改善箇所説明図

変速機
コントロールバルブ
上部バルブ

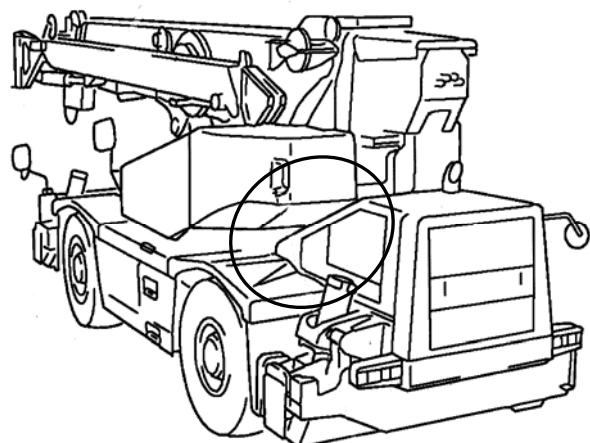
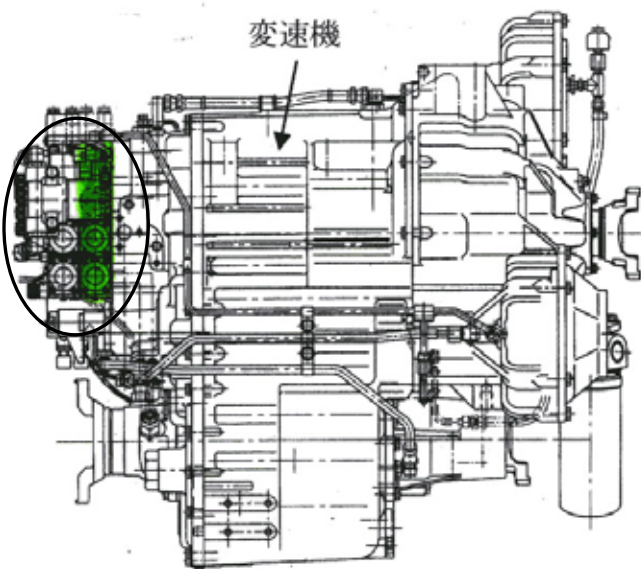
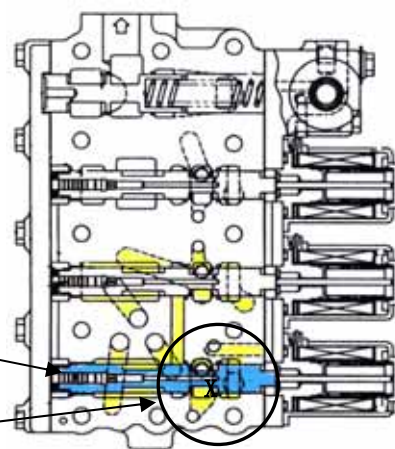
基準不適合箇所

変速機のコントロールバルブにおいて、上部バルブにフィルタを設けていないため、内部に混入した異物を除去できないことがある。そのため、そのままの状態を使用続けると、クラッチ油圧を制御するスプールに異物を噛み込み、変速機が作動不良を起こし、最悪の場合、変速レバーが中立位置で車両が前進するおそれがある。

改善措置の内容： 全車両、変速機コントロールバルブの上部バルブをフィルタ付きの対策品と交換する。

識別： 当該バルブに黄色ペンキを塗布して識別する。
